ARPAT - Dipartimento di Firenze - Settore Supporto Tecnico

Verifica di assoggettabilità a VIA su Progetto di "Centrale Idroelettrica 11bis-Isolotto 2",
Comune di Firenze. Art. 19 del D.lgs. n. 152/2006 e art. 48 della L.R. n. 10/2010.
Proponente: Società Iniziative Toscane srl.
Richiesta valutazione tecnica della Regione Toscana prot. n. 0455696 del 19/08/2024
(ns. prot. n. 0065510 del 19/08/2024).

Figura 1: Planimetria impianto

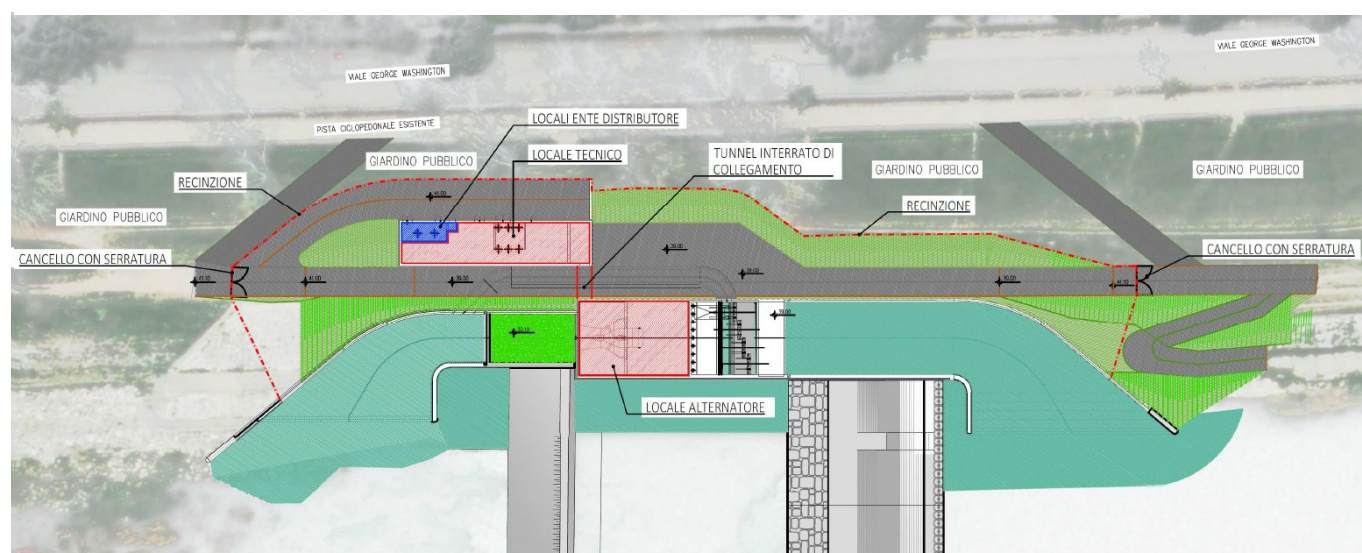
Con riferimento alla Figura 1 si osserva che il locale di generazione, denominato in progetto "locale alternatore", è posto in sponda al fiume, lontano da altri edifici e interamente interrato. L'edificio del "locale alternatore" sarà posto in destra idrografica e conterrà un gruppo di produzione di energia elettrica costituito da una elettroturbina da 1720 kVA alla tensione di 690 V. L'edificio sarà costituito da due vani sovrapposti: il vano contenente la turbina, più in basso, posto al livello medio del fiume, indicato alla quota assoluta di circa 28 m s.l.m. e collegato al canale di adduzione e di scarico dell'acqua, e il vano superiore contenente i quadri di

Dalla Figura 1 si può osservare che il tracciato attraversa il giardino pubblico.

In Figura 1 è mostrato che l'area attorno al locale alternatore è interamente recintata e i due accessi saranno muniti di cancello con chiave e quindi limitato al personale addetto al controllo ed alla manutenzione, da considerarsi quindi professionalmente esposto al campo magnetico. Il progetto mostra che la recinzione è prevista anche lungo gli argini fino al pelo d'acqua così da rendere inaccessibile l'intera area.

Figura 2: Collegamento alla rete pubblica

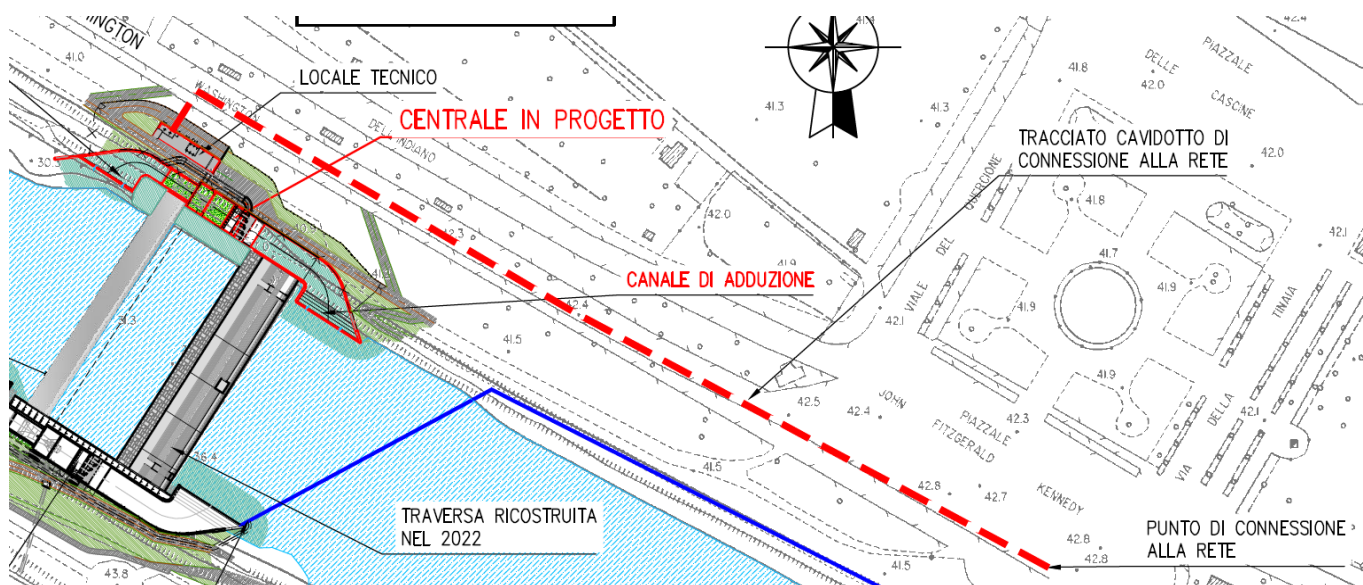
Nella documentazione progettuale non viene valutato il collegamento tra il locale tecnico e la rete pubblica che attraversa viale Washington fino a piazza Kennedy in quanto ritenuto dal progettista di competenza Enel. In proposito si sottolinea che il collegamento alla rete pubblica è intervento fondamentale per la funzionalità dell'impianto, il cui scopo esclusivo è proprio la consegna dell'energia elettrica prodotta al gestore nazionale. Quindi, se pur realizzata da terzi, si ritiene necessario che la soluzione adottata per la consegna dell'energia elettrica alla rete pubblica sia descritta e valutata nell'ambito del progetto dell'opera connessa. Si ritiene che la valutazione dell'impatto prodotto da questo collegamento sia di particolare rilievo considerando che si attraversa in area destinata a parco pubblico, Parco delle Cascine a Firenze, da considerarsi area ad elevata frequentazione di persone.

Inoltre la documentazione non descrive la modalità di connessione alla rete pubblica. In Figura 2 si osserva che il tracciato si interrompe al centro della piazza Kennedy, tra l'altro zona di mercato settimanale. La piazza è interessata già dall'attraversamento di linee interrate MT. La sommaria descrizione del tracciato lascia, quindi, ipotizzare che sia previsto il collegamento alla rete pubblica tramite la realizzazione di una buca giunti. Nostre valutazioni mostrano che tale metodo di connessione risulta particolarmente impattante con una DPA di circa 1,2 m attorno al pozzetto e valori di campo magnetico di 7,5 μT al suolo e superiori a 3 μT ancora a 70 cm. Tali considerazioni rendono quindi inidonea la connessione in buca giunti in un'area mercatale e quindi caratterizzata per la presenza anche prolungata di persone. Peraltro adiacente a piazza Kennedy è presente una cabina di trasformazione MT/bt che potrebbe essere utilizzata per attestare con minor impatto la linea di collegamento dell'impianto idroelettrico con la rete pubblica.

- (1) Descrivere il tracciato e le modalità di posa del collegamento tra il locale tecnico e la rete pubblica con particolare attenzione al punto di connessione con la rete esistente (buca giunti, cabina elettrica, ecc.).
- (2) Stimare l'impatto magnetico prodotto dall'intera linea di connessione, sia lungo il tracciato, sia nel punto di connessione alla rete pubblica esistente; qualora in fase preliminare siano ipotizzate più soluzioni impiantistiche la valutazione dell'impatto magnetico deve essere effettuata per ciascuna delle soluzioni ipotizzate.
